Technical Bulletin

Jakohihnan uusinta VAG 1.8 20V moottoreissa (PowerGrip® -hihna ja -asennussarja 5492XS)

PowerGrip ja sarja 5492XS
Audi / Volkswagen
A4, A6, Cabrio, Passat
1.8, 1.8 – 20V T
**AEB, ADR, AFY, AJL, ANB, ARG, ARK, APT,
APU, AVV**

Kuva 1 Uusi järjestelmä

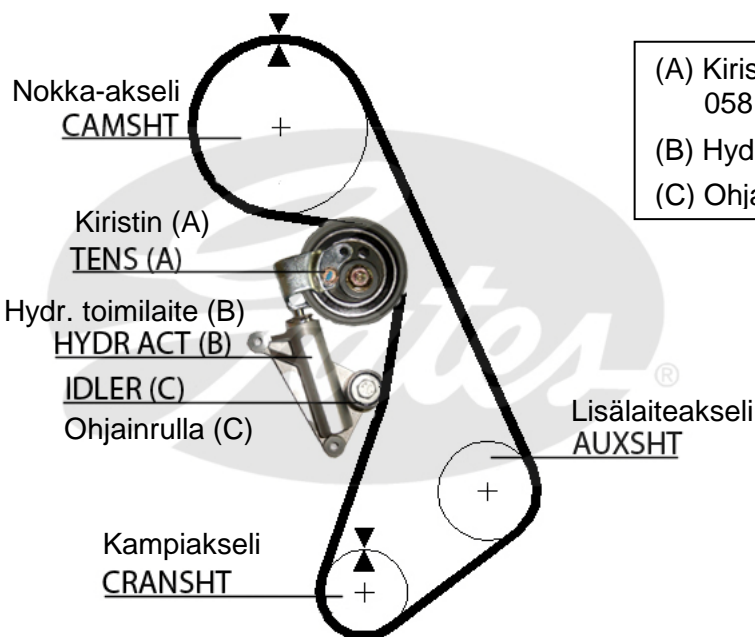
Kestävyysongelmien esiinnyttyä päätettiin jakopäänlaitteisto suunnitella uudestaan ja käyttää OE-hihnaa 058109119B/058109119C (5492XS – 153 hampainen) yhdessä hydraulisen toimilaitteen⁽²⁾ 058109479B ja uuden kiristimen hihnapyörän 052109243E kanssa (uusi järjestelmä – kuva 1).

Huom. Vanhaa järjestelmää ei ole saatavana alkuperäisosana (OES). Siten on erittäin suositeltavaa korvata koko järjestelmä uudella järjestelmällä (kuva 1), kun alkuperäinen jakohihna edellyttää vaihtoa. Varmista, ettei vanhan ja uuden järjestelmän osat eivät vaihdu keskenään, joka voi johtaa moottorivaurioon.
